## RV1106G\_COREDLOC\_SL\_V12\_20220924\_SCH\_Modify\_Notes

# — RV1106G\_COREDLOC\_SL\_V12\_20200924 原理图修改内容说明:

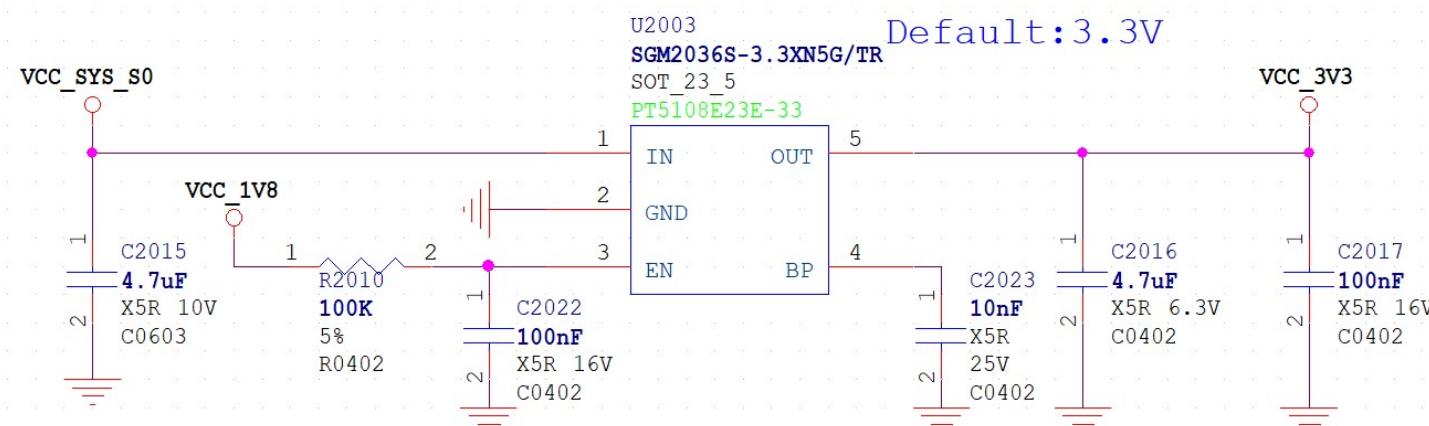
## 2 、LDO 变更 SGM2036S-x.xN5G/TR。

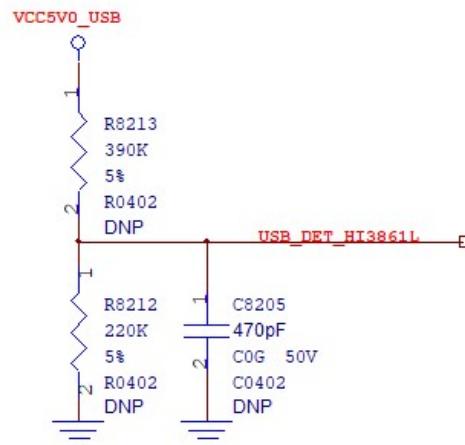
### 3、去掉 wifi 预留的 USBDET。
